P-3761

Re: Expediente No. 13-138.548

Solicitud de patente a nombre de **COLGATE-PALMOLIVE COMPANY**

Figura 5, capítulo descriptivo de la solicitud.

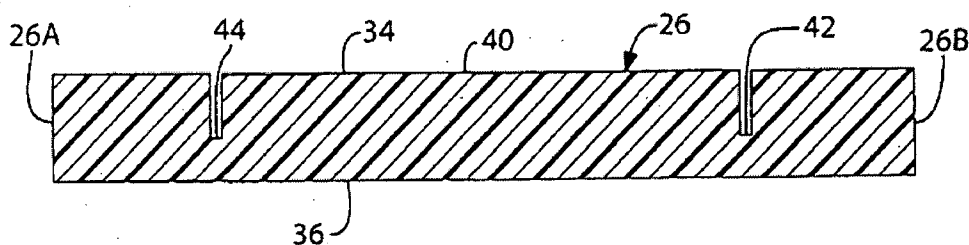
En primera instancia y teniendo en cuenta la expresión que fue modificada en la nueva reivindicación 1, que ahora recita que *“cada línea de ruptura (42,44) comprende una cortada que se extiende desde la superficie interior (34) del segundo elemento de pared alargado (26) a través de una porción del grosor de dicho segundo elemento de pared alargado (26) pero no fuera de la superficie exterior (36)”*, es claro que las líneas de ruptura comprenden cortadas que están formadas en la superficie interior del segundo elemento de pared alargado, pero dichas cortadas no se extienden a la superficie exterior del mismo elemento. De este modo, mientras que la superficie frontal del segundo elemento de pared alargado, presenta cortadas que corresponden a las líneas de ruptura, la superficie exterior, no las presenta. Lo anterior es evidente en la Figura 5 de la presente solicitud, que a su vez está debidamente explicada en los párrafos [0023] y [0027], del capítulo descriptivo de la solicitud:

Figura 1, D1.

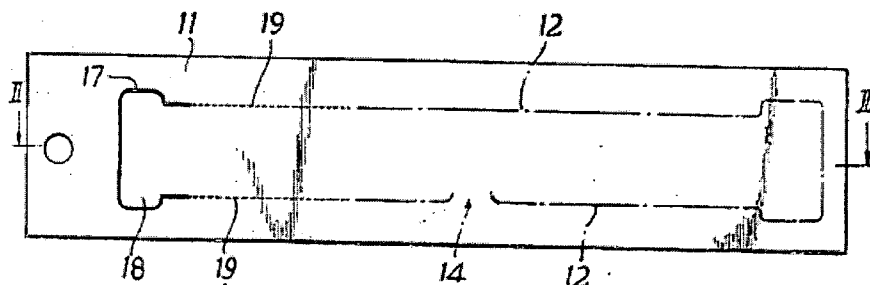
Es así, como el paquete divulgado en D1, comprende un panel frontal, un panel trasero (15) y una cubierta transparente (11) (lo cual se puede apreciar en las figuras 2 y 3, D1). El panel trasero, puede equivaler al segundo elemento de pared alargado de la presente invención, presenta a su vez una superficie interior que enfrenta la cubierta transparente (15) y una superficie exterior, que es visible en la figura 1 de este documento, arriba citada. Adicionalmente se sabe, que el panel trasero (11) presenta una hendidura (17) y unas perforaciones (19) que se forman ahí mismo. En específico, se tiene que cada hendidura (17) y las perforaciones (19), se extienden en y a través de la superficie exterior del panel trasero (11).

Es así, como haciendo un paralelo entre el empaque divulgado en D1 y el de la presente solicitud, se tiene que las perforaciones (19) de D1, que corresponden a las líneas de ruptura reportadas en la reivindicación 1, las primeras SÍ atraviesan completamente el grosor del panel trasero (11), mientras que las líneas de ruptura de la invención, NO, como ya fue explicado anteriormente.

De esta manera se concluye que D1 NO enseña, menciona o sugiere que “cada línea de ruptura comprende una cortada que se extiende desde la superficie interior del segundo elemento de pared alargado a través de una porción del grosor de dicho segundo elemento de pared alargado pero no fuera de la superficie exterior”, característica que sí se reclama en la nueva reivindicación 1 del actual pliego reivindicatorio de la presente solicitud.
